DETERMINAZIONE DEL DIRIGENTE SERVIZIO AIA-RIR 1 febbraio 2022, n. 27

ID AIA 2078 - Manduriambiente S.p.A. Località La Chianca - Manduria (TA) - Impianto di compostaggio da FORSU e RV IPPC 5.4 e 5.3 b) - AIA D.D. n. 59/2013 e successivi aggiornamenti - Istanza di modifica ai sensi dell'art.29 nonies del D.Lgs.152/06 e ss.mm.ii. e della DGR 648/2011.

Figura 1: Layout progetto esecutivo (Linea RD organico – Fase 1 aerobica) – Tav. GEN_002

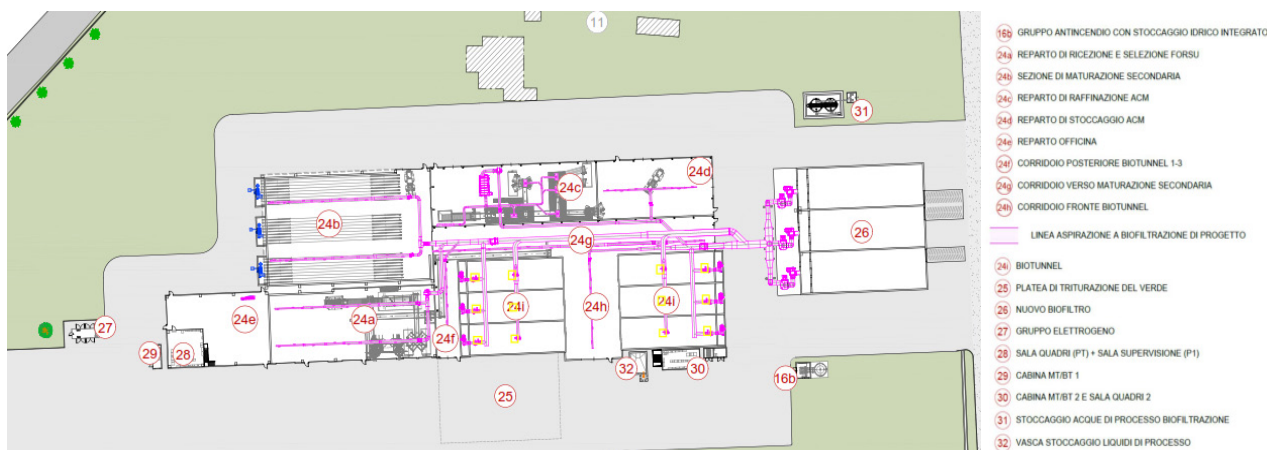
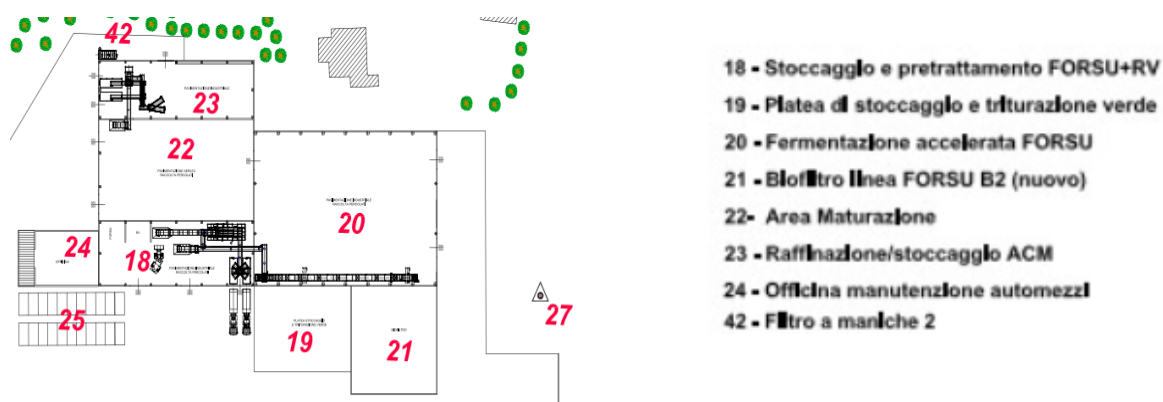
Le modifiche progettuali relative al presente procedimento interessano la linea di trattamento del rifiuto organico (cosiddetta **LINEA RD Organico**), limitatamente alla **Fase 1 aerobica**, restando inalterati gli altri aspetti progettuali di cui alla D.D. n.59 del 18/10/2013, al netto di quanto già autorizzato con D.D. n.169 del 30/09/2016. Così come previsto nel progetto già autorizzato, tutte le attività avverranno all'interno di edifici chiusi tenuti in depressione (in edifici in prefabbricato di cls e quota parte in carpenteria metallica); l'unica attività che si svolgerà su piazzola in cls esterna è la ricezione e stoccaggio del rifiuto verde, prima di essere alimentato in linea. Di seguito si riporta il layout dell'impianto secondo progetto esecutivo e secondo progetto definitivo approvato con D.D. n.59/2013. Dall'ottimizzazione della configurazione dell'impianto ne deriva un aumento in pianta delle superfici dei fabbricati di circa il 7% rispetto al progetto approvato e una riduzione dei volumi interni degli edifici di circa 7.000 m³ pari a circa il 12% del volume iniziale.

Di seguito si descrivono brevemente le singole modifiche proposte dal Gestore per l'impianto in oggetto, secondo quanto riportato nell'elaborato *"R2- Relazione tecnica descrittiva delle modifiche al ciclo produttivo autorizzato"* di maggio 2021.

Figura 3: pianta e sezione del biofiltro B2 - Relazione RS_002 settembre 2020

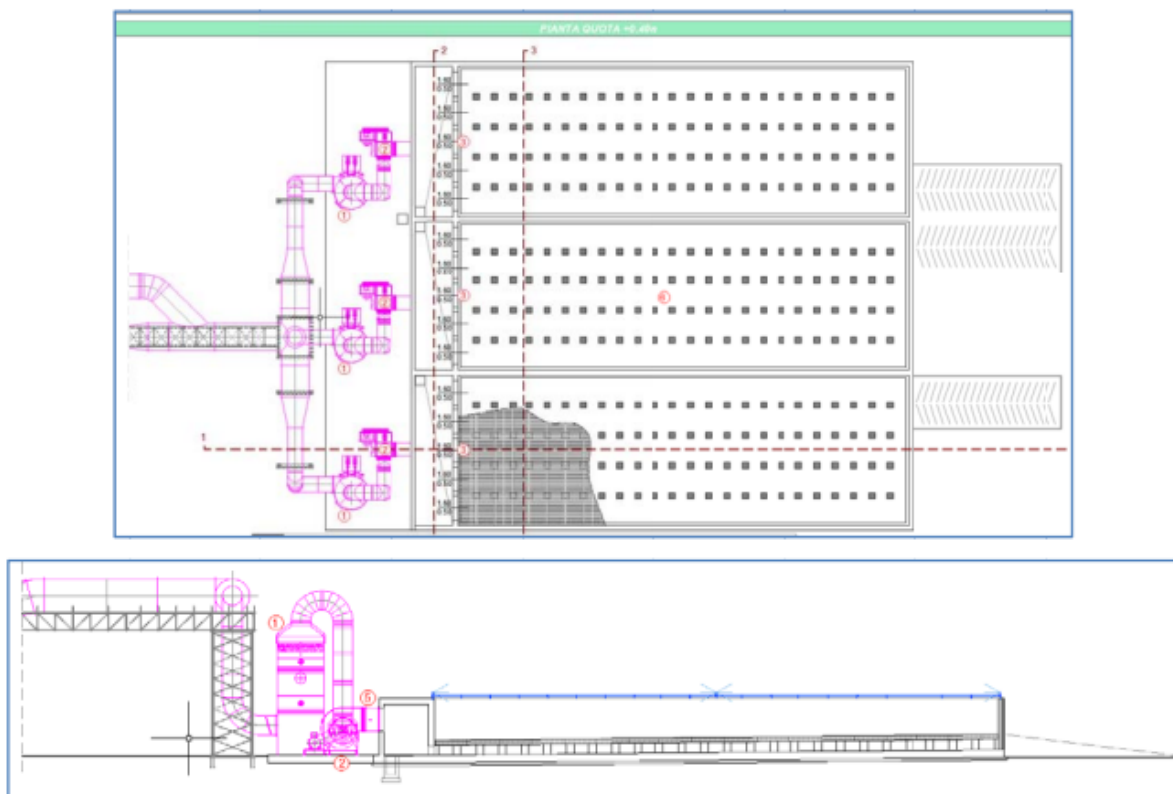
Il progetto prevede la realizzazione di un impianto di biofiltrazione dedicato all'impianto di trattamento della FORSU e del rifiuto verde, individuato come edificio 26 nella tavola *GEN_002 Planimetria generale stato di progetto*. Ad esso vengono convogliate tutte le masse d'aria, sia ambientali che di processo, estratte dagli edifici, previa umidificazione dei flussi in 3 torri di umidificazione.

Il sistema di immissione dell'aria nel biofiltro prevederà l'installazione di n. 3 ventilatori di portata nominale pari a 42.500 m³/h e di n. 3 scrubber di portata massima 50.000 m³/h.

Ricostruzione piezometrica locale

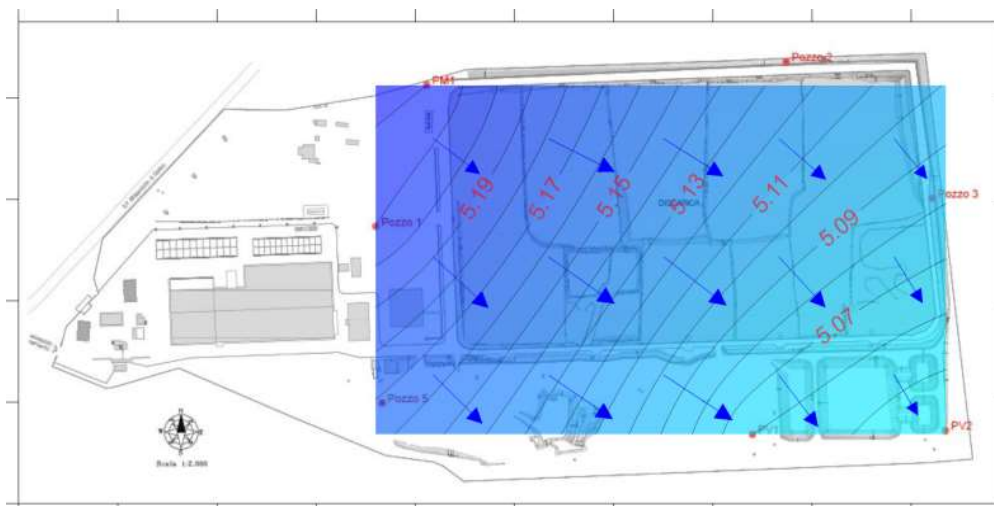
- In relazione alla citata figura riportata a pag.42/62 si evidenzia che la stessa non rappresenta, come indicato dal Gestore, l’andamento della superficie piezometrica ricostruita sulla base degli ultimi rilievi disponibili ed eseguiti dal Gestore, bensì si riferisce alle misure effettuate nel dicembre 2018. Si prescrive pertanto di modificare la suddetta figura, aggiornando le informazioni rappresentate (e.g., numero di pozzi esistenti, ricostruzione piezometrica locale, planimetria dell’impianto, ecc.).
